ИЗЛОЖБА РАДОВА

ПРИСТИГЛИХ НА
МЕЂУНАРОДНИ
КОНКУРС ЗА
ИЗРАДУ ИДЕЈНОГ
УРБАНИСТИЧКО
-АРХИТЕКТОНСКОГ
РЈЕШЕЊА

ЦЕНТРАЛНЕ ПЕШАЧКЕ ЗОНЕ

У БАЊОЈ ЛУЦИ

Рад под шифром
73765AA

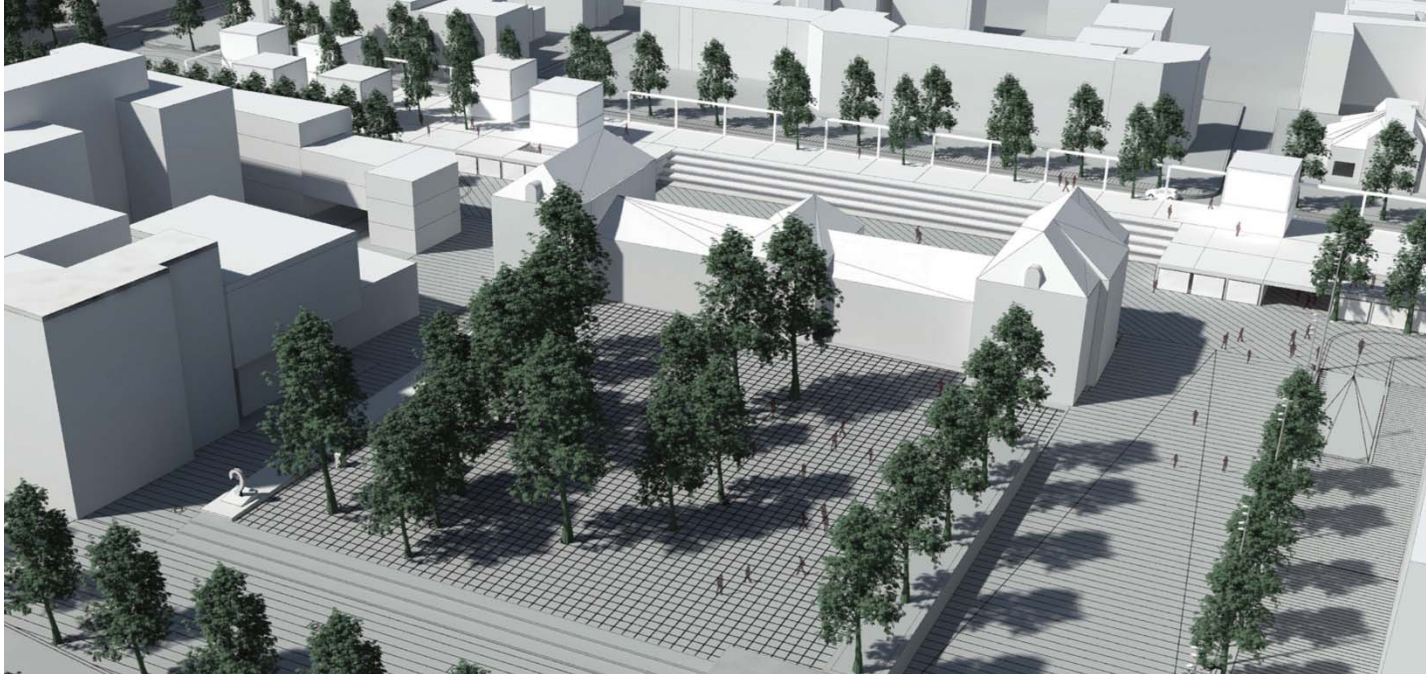
Конкурсно рјешење нове пјешачке зоне у Бањој Луци представља нову осу града која треба да повеже амбијенте, да их инкорпорира у постојеће амбијенте који их окружују и да наговјести нове правце у којима би град требао да се шири у будућности. Основни концепт рјешења јесте повезивање простора у једну кохерентну цјелину, те формирање новог градског

Предложено рјешење средишње пјешачке зоне у Бањој Луци мање-више слиједи концепт „текућег простора“ који се развија формирањем тргова. Рјешење потврђује идеју зеленила на тргу или зеленила које уоквирује трг. Интегрованост зоне постиже се физичким функционалним и обликовним повезивањем амбијента 1 и 2, функционалним по-

везивањем на нивоу партера амбијента 1 и 2 с амбијентом 3 и 4 сједињеним у један трг омеђен алејама, и пјешачким продором из амбијента 4 у амбијент 5 који се третира као затворени блок. На овај начин аутори дијеле зону на три сегмента (амбијенти: 1 + 2 и 3 + 4 и 5). У смислу програма, аутори први сегмент овог ланца третирају као cjеловит функционални трг у којем се налази Музеј савремене умјетности (МСУ). На проницљив начин рјешење одустаје од постојећег рјешења парки-

рања на уличном острву повезујући тако нову приземну гаражу с пословним активностима и урбаним мотивом „градског степеништа“ са садашњим „залеђем“ зграде МСУ. Рјешењем се задржава високо зеленило испред зграде МСУ-а кроз концепт уздигнутог манифестацијског трга с дрвеним „подом“ оивиченим тракастим тргом изнад нове подземне гараже уз зграду Крајине. Амбијенте 3 и 4 аутори рјешавају као cjеловити трг окружен и подијељен удвојеним дрворедима (алејама) ради

формирања "зелених соба". Рјешење непотребно уводи дуге лучне клупе око Храма и не задржава затечено високо зеленило доброг бонитета на мјесту данашњег парка. Амбијент 5 се рјешава као затворени блок с пропусним приземљем према ободу и средишту блока и комерцијалним садржајима у приземљу, док је на вишим етажама предвиђен стамбено-пословни програм. Унутрашњост блока ријешена је атријумским поступком као пролазна дворишта. Аутори унутрашњост блока трети-

рају као комодификован, односно комерцијализован отворени простор за јавну употребу, те га због тога "одвајају" од амбијента 4 програмом културе. Што се тиче споменичке баштине, споменик бану Милосављевићу измјештен је, а да није назначена нова локација. С друге стране, аутори пажљиво одређују локацију за нови споменик Одбрамбено-отаџбинском рату 1992-1995. у дијелу који је директно везан за Палату председника Републике Српске и са залеђем у амбијенту 5 које се третира намјеном културе.

Рад под
шифром
"70842DM"

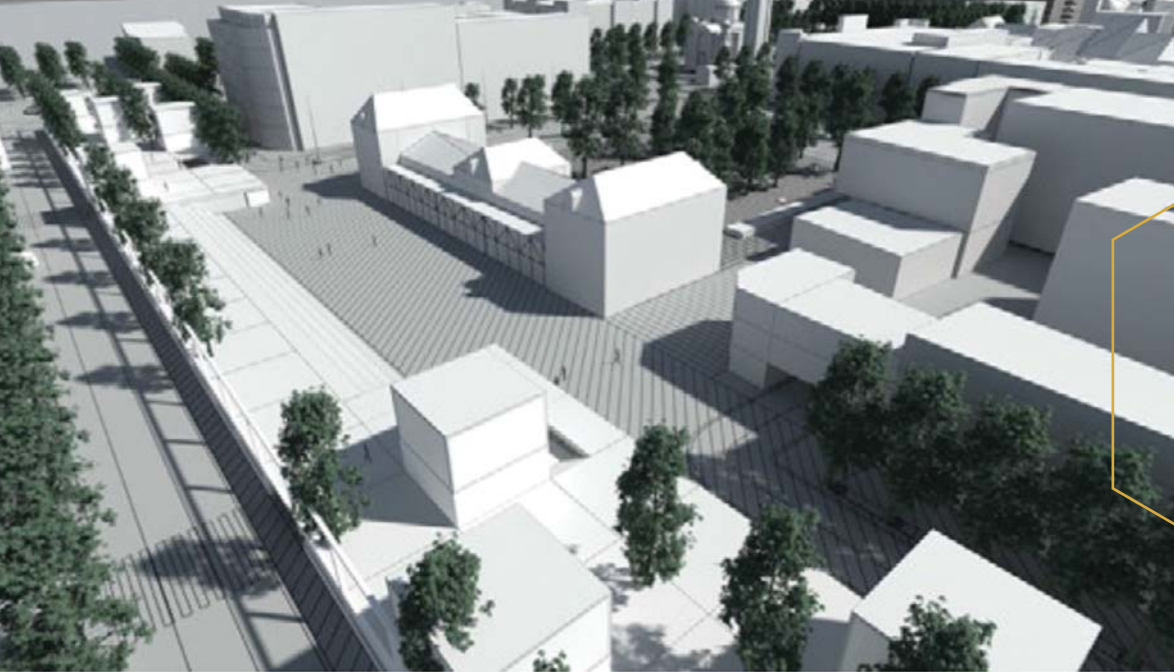
Основни концепт овог рада је заснован на успостављању нове пјешачке зоне града, која је овим приступом афирмисана као наглашена „озелењена оса“. Уз увођење нових садржаја, обликована је нова партерна површина намијењена пјешацима и активном градском животу. Рјешење наговјештава нову димензију амбијентализације простора као допуну постојећој градској матрици Бања Луке, прије свега постојећој

Предложено рјешење средишње пјешачке зоне у Бањој Луци ослања се на неке од идеја развојног концепта Бањалуке као „зеленог града“. Рјешење се истиче као мање или више функционално рјешење партера и урбаног окружења, прије свега афирмацијом градског зеленила, пјешачких токова и концепта градње темељеног на начелима енергетске

ефикасности. Пажљивим приступом прије свега се потврђују постојеће вриједности зеленог фонда кроз концепт „зелених острва“ који омогућава мање или више функционалне пјешачке токове и везе с околином. Интегритиваност зоне постиже се визуалним поступцима повезивања (Амбијент 1 и 2), функционалном пјешачком везом преко потхода (Амбијент 2 и 3) и функционалном пјешачком везом у приземљу (Амбијенти 3, 4 и 5). На овај начин аутори дијеле зону на три сегмента (амбијенти: 1 и 2 и 3+4+5). У смислу програма, аутори први сегмент овог ланца описују као улично острво с надземном гара-

жом у комбинацији с терцијарним активностима – смјештен према парку Петар Кочић и с отвореним зеленим простором према хотелу „Босна“. Кроз поступак ремоделирања аутори рјешавају простор испред Музеја савремене умјетности (МСУ) дијелом као зелено окружење, а дијелом као манифестациони трг на штету дијела постојећег зеленила, док простор поред објекта пословног центра „Крајина“ рјешавају подземном гаражом, изнад које формирају алеју с мотивом воде. Рјешењем амбијената 3 и 4 аутори се ослањају на постојећи дизајн и програмски оквир који они функционално рјешавају као зелени отворени

простор с елементима парковског карактера чији се мотив понавља у амбијенту 5, интегрирајући тако амбијенте 3, 4 и 5 у јединствену зелену функционалну целину. Са гледишта програма планираних зграда у амбијенту 5, рјешење се ослања на концепт стамбено-пословног блока који се развија разнородним програмом терцијарних и кварталних дјелатности у приземљу с отвореним средишњим простором блока, те намјеном културе према амбијенту 4. Примјењујући концепт двоструке фасаде са "вертикалним баштама", аутори примјењују поступак понав-

љања истог елемента, што резултира неинтегративношћу са утврђеном морфологијом и идентитетом окружења. Што се тиче споменичке баштине, у принципу је предвиђена промјена локације споменика бану Милосављевићу у амбијенту 4. С обзиром на локацију новог споменика Одбрамбено-отаџбинском рату 1992-1995. смјештеног у амбијенту 4, рјешење није укључивало просторно-функционалну анализу нити је дат приједлог просторно композиционог рјешења које обухвата овај споменик.

Рад под
шифром
"77111TW"

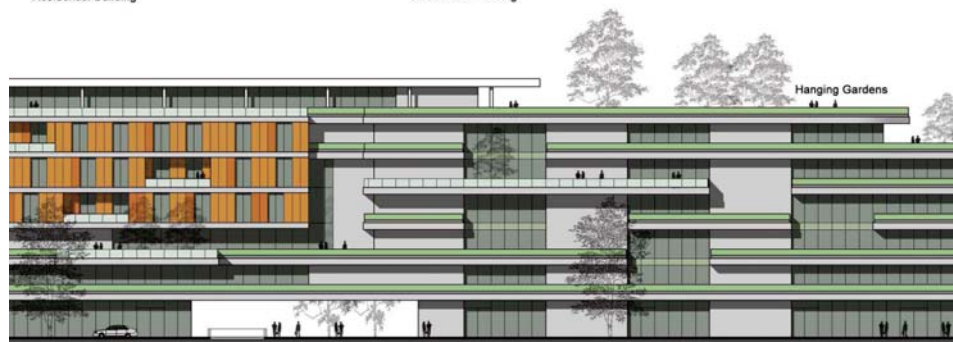
Конкурсни рад је обрадио, те понудио рјешења за свих пет амбијента који чине разматрани обухват. Пројекат наглашава историјску осу и континуитет пејзажа, јача пројектни концепт „урбане оазе“ кроз вертикални пејзаж са више нивоа, уводи зелени појас у старо градско подручје с намјером да од Бањалуке направи "зелени град".

Предложено рјешење разрађује концепт "зеленог града" формирањем низа „зелених кровова“ испод којег у амбијенту 1 смјештају комерцијалне садржаје

и гаражне просторе, те пасарелом преко Видовданске улице повезују са амбијентом 2. Испред објекта, а насупрот Музеју савремене умјетности (МСУ) предлаже се аутобуско стајалиште са „зеленим зидом“ као полеђином. У Амбијенту 2 формира се нови трг са поставком историјског споменика, те планирају подземне гараже испод истог са колским улазом из Видовданске улице. Пасарела са пјешачком и бициклистичком стазом као „зелени кров“ остварује везу са амбијентом 1, али уједно отвара

проблем повезивања новоствореног нивоа са партером. Повезивање остварује рампама које својим положајем и димензијом физички и визуелно онемогућавају квалитетну везу како објеката које тангирају обухват конкурсна тако и амбијената међусобно. Интервенција у амбијенту 3 се своди на планирање потходника којим се остварује веза са амбијентом 2. Рад повезује Амбијенте 4 и 5 формирањем нове пјешачке улице са зеленим парковским површинама у вису коридора, те фонтаном, односно водоскоком у централној оси. Такође, у овом амбијенту се планирају пјешачке стазе у облику рампи које се надовезују на планиране објекте у амбијенту 5, а које повезују коту партера са првим спратом предметних објеката. Поред наведеног у овом амбијенту позиционирано је и дјечије игралиште, те су у оквиру парковских површина предвиђене трав-

нате површине, цвјетне алеје, као и високо растине. На овај начин рјешење поново проблематизује тему рампи, нарочито са аспекта њихових неопходних дужина, те неизбежног формирања неприступачних и неупотребљивих простора испод истих, нарочито у зони објекта Палате Предсједника Републике Српске. У оквиру Амбијента 5 планирано је формирање веће водене површине унутар блока са пјешачким мостовима и платформама изнад воде. Блок у главним цртама прати задате параметре што се тиче висина и габарита објеката. Остварен је концепт по-

везивања ободних улица са средишњом пјешачком зоном унутар блока. Испод блока је гаража. Дуж стамбено-пословних објеката планирани су пјешачки токови са интерполацијом зелених површина паралелно са воденим површинама. Карактеристика овог рада је озелељњавање кровних тераса. Што се тиче споменичке баштине, рјешење без претходне просторне провјере споменик бану Милосављевићу задржава у оквиру ове цјелине, те предлаже нову позицију. Насупрот истога, дају локацију за још један историјски споменик.

Рад под
шифром
"12241BD"

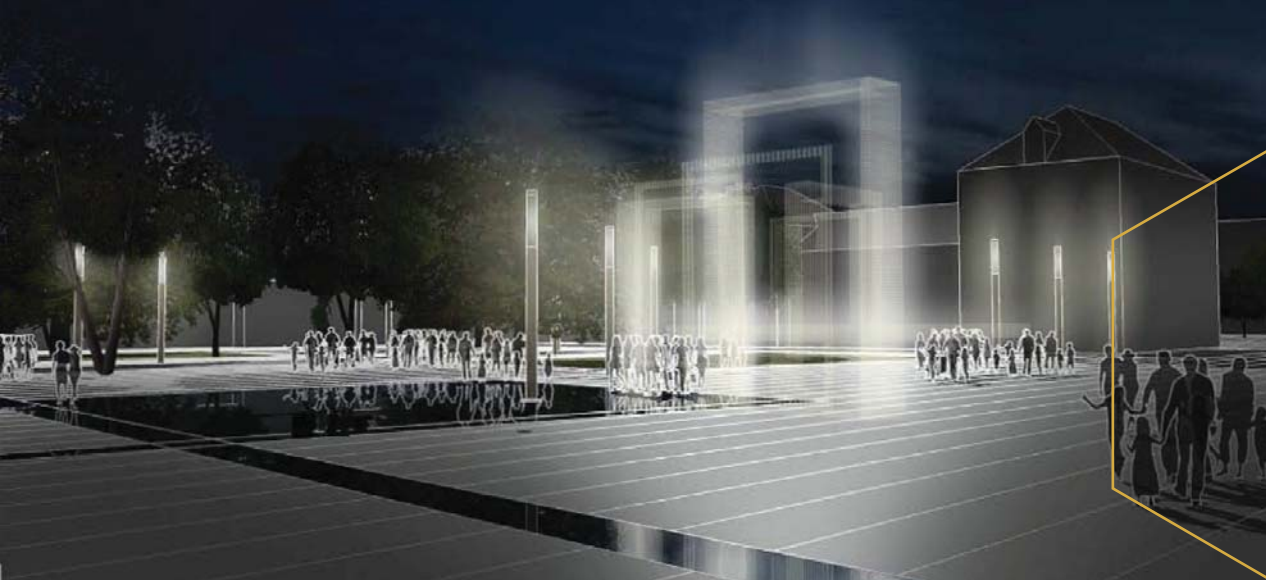
Конкурсни рад је обрадио, те понудио ријешења за свих пет амбијента који чине разматрани обухват. Рад је предложио централну осу која повезује све амбијенте, називајући је „Променада сјећања“. Рјешење предлаже дијагоналну осовину за увезивање свих просторних цјелина: од раскрснице улица Васе Пелагића и Бана др Тодора Лазаревића до градске нише непосредно поред јужног краја Музеја савре-

Аутори сматрају да централној зони Бање Луке недостаје разноврсности висинских позиција за активирање и уживање јавног градског простора, те предлажу рјешења за то кроз спуштање исподнивоа основне коте терена, подизање јавног домена у

дијелове прве надземене етаже, те – као најупечатљивији дио овог рада- излазак на (озелењене) градске кровове у косој равни и у континуитету са градским парковима (у Амбијенту 1).

Иако ово рјешење доноси врло висок ниво довршености конкурсног материјала, солидан визуелни и графички стандард, пажњу посвећену детаљима (испраћену квалитетним примјерима), оно ипак, својим занемаривањем елемената постојећег стања (али и важећих докумената просторне регулације) успијева да умањи сопствене вриједности и,

прије свега, сопствену примјењивост на датој локацији. Тако се у амбијенту 5 игноришу већ активни грађевински радови, док се, истовремено, зона грађевина помјера у амбијент 4 предвиђен за јавни градски простор.

Рјешење амбијента 1, као и концепт фасада у амбијенту 5 може се сматрати храбрим, успјелим, па чак и примјењивим, док денивелације у амбијентима 2, 3 и 4 иду у другу крајност. Тежња рада ка интегрисању укупне цјелине конкурсног задатка је свакако за похвалу.
